Referat og tilbakemeldingsbrev oppstartsmøte – Waldemarhøyveien 1

Møtedato	04.02.21
Deltakere	Fra Nordre Follo kommune: <ul style="list-style-type: none">- Kristine Sand- Ozrenko Gacic- Runar Walberg- Nele Budde- Karen Zwicky Knobel- Hans Vestre Fra OBOS Nye Hjem: <ul style="list-style-type: none">- Anders Skauge- Hanne Løvbrøt Fra 4B Arkitekter AS: <ul style="list-style-type: none">- Kari Linderud- Hege Schjønhaug
Kopimottakere	
Referent	Runar Walberg
Saksnummer i eByggesak	20/02134

Plannavn/arbeidstittel	Waldemarhøyveien 1
Plan-ID	
Plantype	Detaljregulering
Adresse/stedsnavn	Waldemarhøyveien 1, Felt B/F/K5 og B/F/K1, 1400 Ski
Gnr./bnr.	134/2, 134/288, del av 134/147
Eierstatus	Forslagstiller eier området

Figur 1 Før vedtak

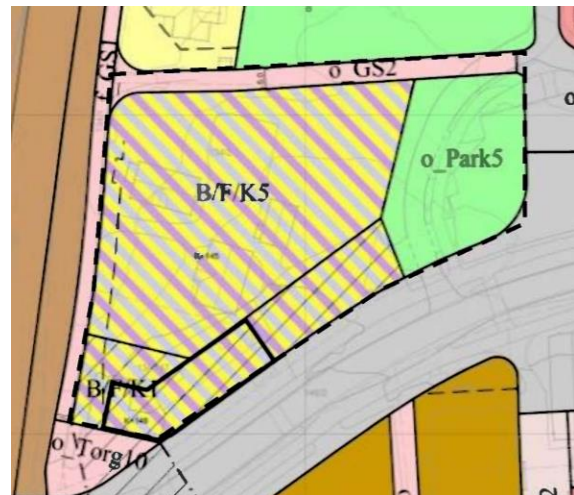
I arbeidet med Områderegulering Ski sentrum ble B/F/K5 foreslått som et småhusområde på inntil 3 etasjer. Ved politisk sluttbehandling av områdereguleringen i juni 2015 ble det åpnet for at det kunne åpnes for inntil 4-6 etasjer for B/F/K5.

- Byggeformålet B/F/K5 (Sand skysstasjon) trekkes helt opp til regulert gangveg gjennom Vestraatparken (byggeformålet utvides).

26. Verneformålet på den gamle skysstasjonen (Sand) med tilhørende uthus tas ut. Felt B/F/K5 kan bebygges med 4-6 etasjer. Grad av utnyttelse fastsettes ved detaljregulering

Dette vedtaket ble fulgt opp med en reguleringsendring som ble vedtatt mai 2018. Her ble utbyggingsområdet utvidet. Fra saksframlegget fremgår følgende:

Høyder og utnyttelsesgrad skal vurderes i detaljreguleringsplanen, men det åpnes for maks 4-6 etasjer innenfor B/F/K5.
